[21] [개선] 사항

1. 제 목 : 주택설계용역 성과품 관리 부적정
2. 조치부서 : □□□□□□□□처
3. 관 련 자 :
4. 내 용 :

[그림 8] 지구별 설계도서 내 표준상세도 차용 사례

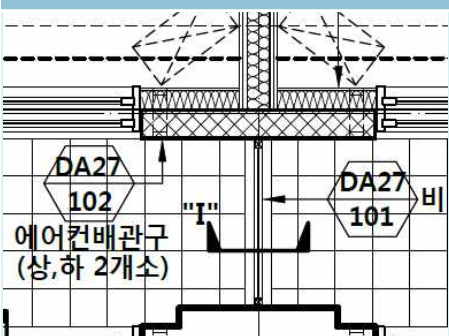
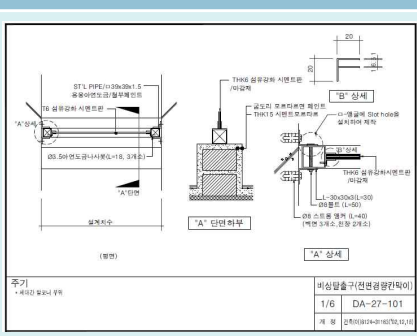
하지만 주택설계 용역의 성과품 납품 실태를 점검한 결과, 일부 지구에서는 용역대가 개선 이후에도 지구별 설계 내용에 맞는 시방서와 상세도를 작성하지 않고 여전히 LH 전문시방서와 표준상세도를 그대로 차용하여 제작하거나, 성과품(모형 등) 납품을 생략하는 등 용역 관리가 부적정하게 이루어지고 있다.

설계도면	관련 상세도	문제점
		LH 전문시방서 및 표준상세도의 내용을 별도로 제작하지 않고 코드 체계를 그대로 차용하여 납품

주택설계용역의 성과품 납품과 관련한 납품 관행이 개선될 수 있도록 구체적인 성과품 제작 기준 및 미 이행 시 제재 방안을 마련하시기 바랍니다(개선).
